# 國立嘉義特殊教育學校 111 學年度「空間規畫委員會」

## 第二次會議 會議紀錄

**案由一：討論本校光電球場設置計畫。**

建置  
國立嘉義特殊教育學校  
太陽能光電球場  
計畫

興發營造股份有限公司	製圖者
洗車場配置圖	曾亭瑄

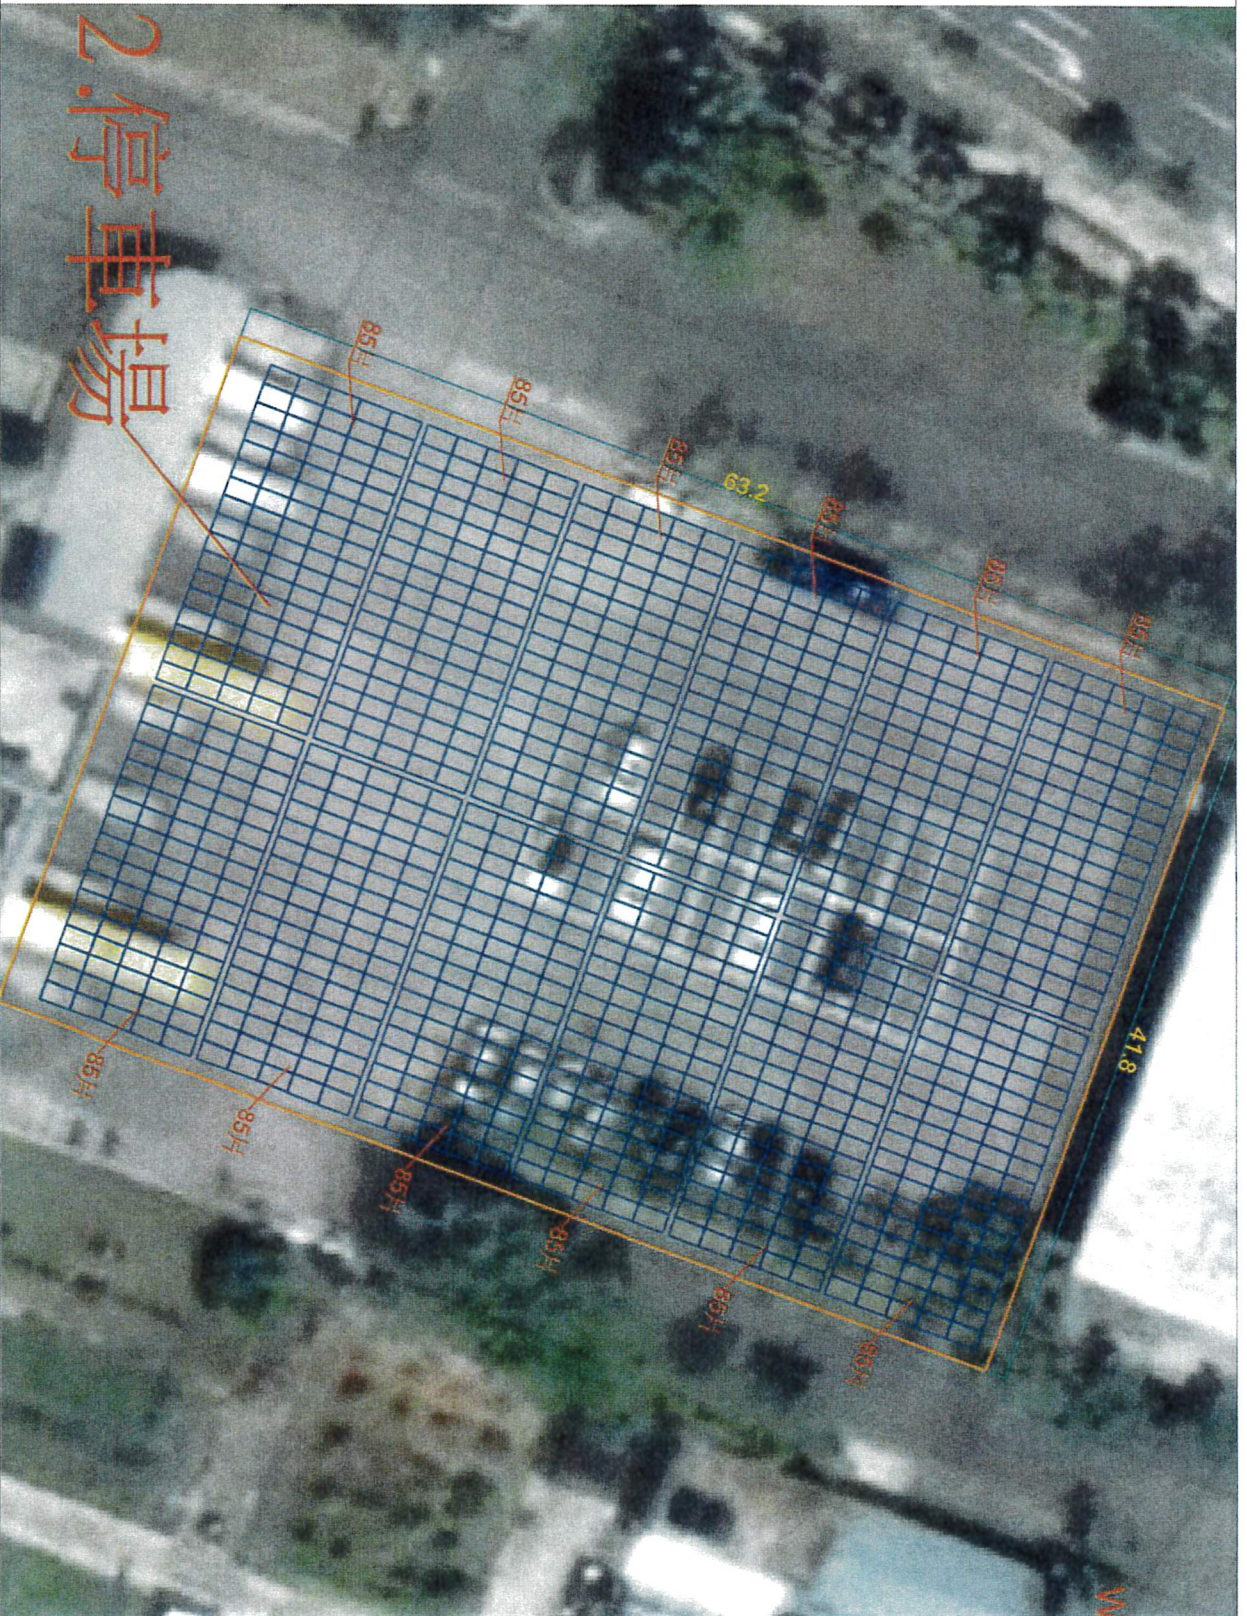
Q1:洗車場的屋頂有一半已重新油漆，另一半還沒，廠商會如何處理?會如何擺設太陽能板? 會有漏水的問題嗎?

A1:目前廠商是以平鋪方式規劃洗車場屋頂，另一半舊的屋頂浪板亦加以協助處理，在合約期間的漏水問題，廠商會處理。
